**REQUEST FOR PROPOSALS  
DEMANDE DE PROPOSITIONS**

**Amendement 1**

<b>Title/Sujet</b>  <b>Contrat de service – Système de surveillance du niveau de bruit et gestion Web des données pour le campus du chemin de Montréal du CNRC</b>	
<b>Solicitation No./N. de l'invitation</b> <b>15-22182</b>	<b>Date</b> <b>Mars 22 2016</b>
<b>Solicitation Closes/L'invitation prend fin</b> <b>at/à 14 h</b> <b>on/le 11 Avril 2016</b>	<b>Time Zone/Fuseau Horaire</b> <b>HAE</b>
<b>Address Enquiries To/Adresser demandes de renseignements à :</b> <b>Johnathon Gillis</b> <b>Telephone No./N. de téléphone : (613)993-5506</b> <b>Email : <a href="mailto:Johnathon.Gillis@nrc-cnrc.gc.ca">Johnathon.Gillis@nrc-cnrc.gc.ca</a></b>

## Questions posées à la conférence des soumissionnaires et réponses, 10 mars 2016

E-50 BASE TEMPORAIRE POUR PERCHE

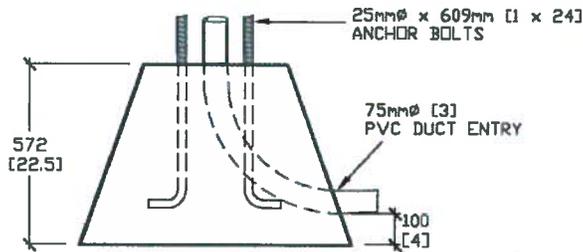
17. Le CNRC peut-il donner les caractéristiques techniques des bases de béton illustrées dans le « Schéma USI de la base temporaire E-50 pour perche »?

Voir ci-dessous. Veuillez prendre note que les bases de béton ont déjà été installées aux emplacements SM 1 et SM 2.

SM 1 :

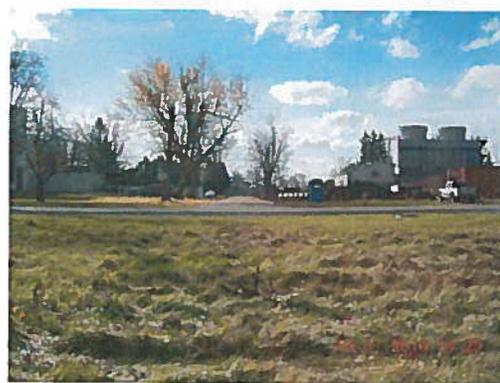
18. Le CNRC peut-il fournir des photos de chaque emplacement?

Voir ci-dessous.
